Gemeinde Oeschgen

Gestaltungsplan „Mülleraï“

Fachliche Stellungnahme Gestaltungsplan nach §21 BauG, §8 BauV

14. Februar 2022

Abb.4 Variante 1 „Kubenpaare“, Basis für das Richtprojekt

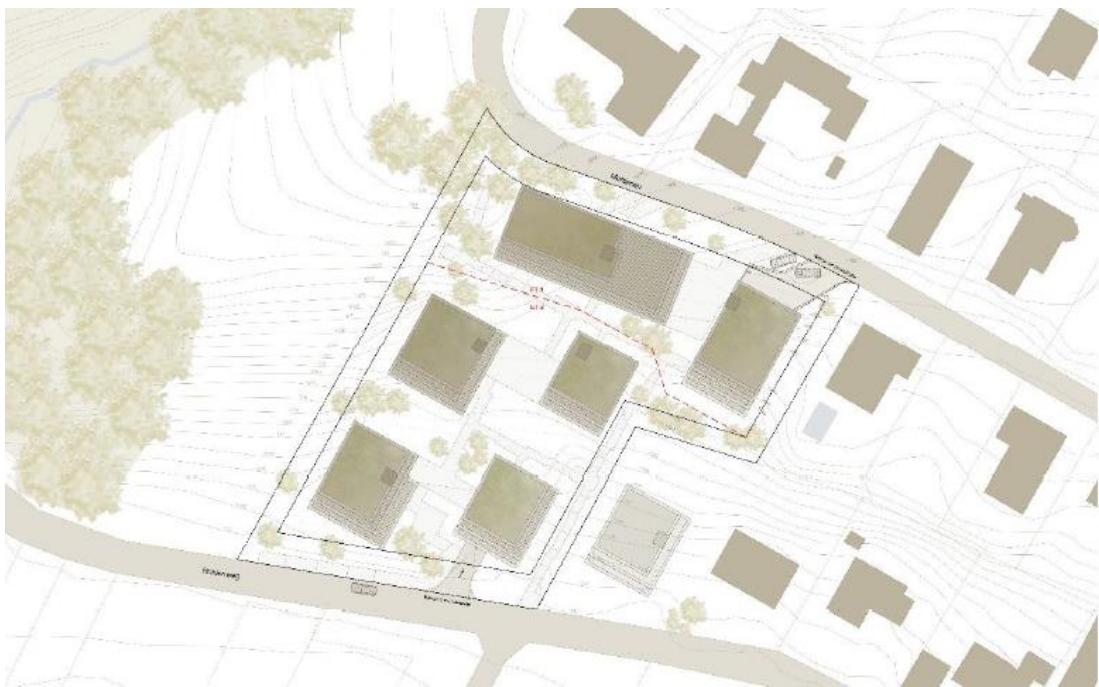
In Zusammenarbeit mit dem Verfasser der fachlichen Stellungnahme wurde Variante 1 „Kubenpaare“ weiterentwickelt, um eine optimale Einpassung ins Ortsbild, einen sorgfältigen Umgang mit der Topografie und einen guten Übergang zur umgebenden Landschaft zu erreichen.

- Vereinheitlichung der Baukuben, Anpassungen in Grösse und Dimensionen
- Abdrehung der einzelnen Gebäude gemäss dem natürlichen Hangverlauf
- Auflockerung der Anordnung der Loggien, spannungsvolle Sichtbezüge der Ein- und Ausblicke in und aus der Siedlung
- Halbgeschossige Höhenstaffelung innerhalb eines Kubenpaares
- Neue Form der Verbindungstrakte, Unterscheidung der Fassaden zu Kuben
- Möglichst natürlicher Verlauf des Terrains an den einzelnen Gebäuden
- Verzicht auf die Bildung geometrischer Plätze
- Mehrere, kleinere, intimere Aussenbereiche

Abb.7 Überprüfung der Volumetrie (Attika) des Längsbaus entlang dem Müllerrain

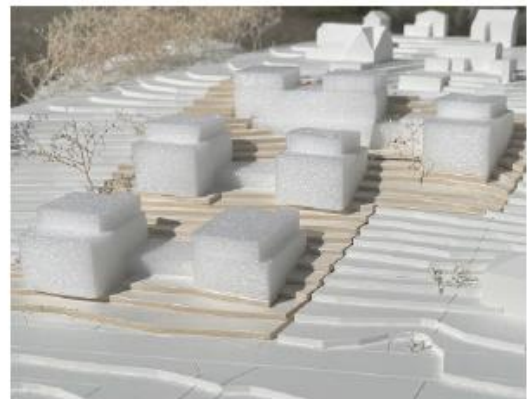
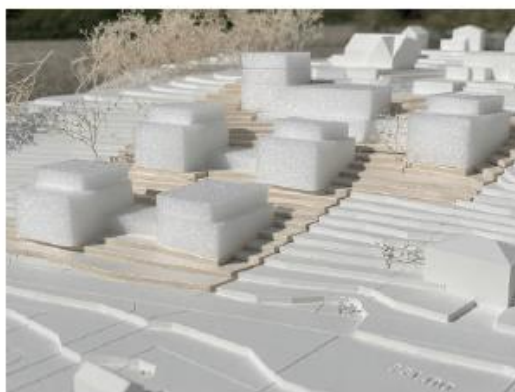
Mit der weiteren Bearbeitung wurde insbesondere der zusammengebaute Längskörper entlang dem Mühlerai volumetrisch hinterfragt und das Attikageschoss akzentuiert auf eine Seite verlegt.

Das oberste Kubenpaar ist als zusammengebauter Längskörper an den Müllerrain angegliedert. Durch ihre topografische Lage kommen die Geschosse hier auf die jeweils gleiche Höhe zu liegen. Das als länglicher Baukörper ausgestaltete Haus 6 bildet den Schlusspunkt der Siedlung. Das Haus ist parallel zum Müllerrain platziert und fasst den Strassenraum des Müllerrains. Das Attikageschoss ist auf die hangansteigende Seite West reduziert um dem Gesamtvolumen seine Dominanz zu brechen und gleichzeitig die Weitsicht der dahinter liegenden Bauten zu verbessern.

Abb.10 Richtprojekt, Ansicht vom Hohlenweg

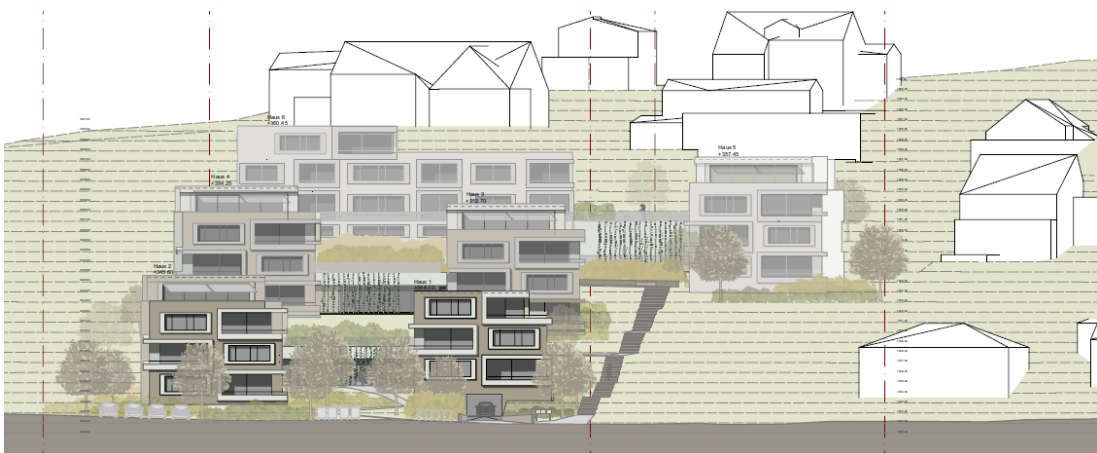
Abbildung 10 zeigt, dass die Kubaturen des Richtprojekts angepasst und in ihrer Körnigkeit auf die umgebenden, kleinteiligen Häuser eingehen.
